TRANSPORDIAMET

Teie 10.01.2025 menetlus nr 463655

Meie 20.01.2025 nr 7.1-2/25/564-2

**Upa küla Pähklisalu kinnistu
projekteerimistingimuste eelnõu
kooskõlastamine märkustega**

Joonis 1. Ristumiskoha pikikaldete kujundamine

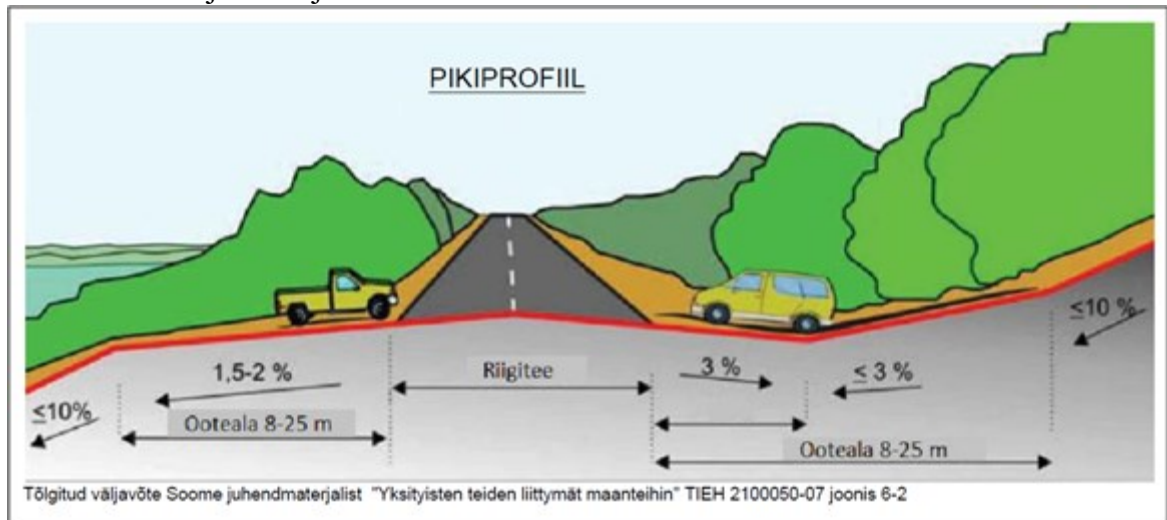
- 8.3. Mõõdistusala ja uuringud peavad olema piisavad projekti koostamiseks ja kontrollimiseks.
- 8.4. Projekti kooskõlastamiseks esitamise hetkel peab olema geodeetilise mõõdistuse sh kooskõlastuste vanus kuni üks aasta.
9. Ristumiskoha plaanilahenduse koostamisel lähtuda Transpordiameti tüüpjoonise I põhimõtetest. Pöörderaadiused määrata liikluskosseisu kõige ebasoodsama sõiduki pöördekoridoride järgi. Kujutada pöördekoridoreid joonistel.
10. Ristumiskoht projekteerida riigiteega võimalikult täisnurga all. Ristumiskoha pikikalded määrata vastavalt alltoodud joonise põhimõtetele arvestusega, et riigitee alusele maale sademeveett üldjuhul ei juhitata.
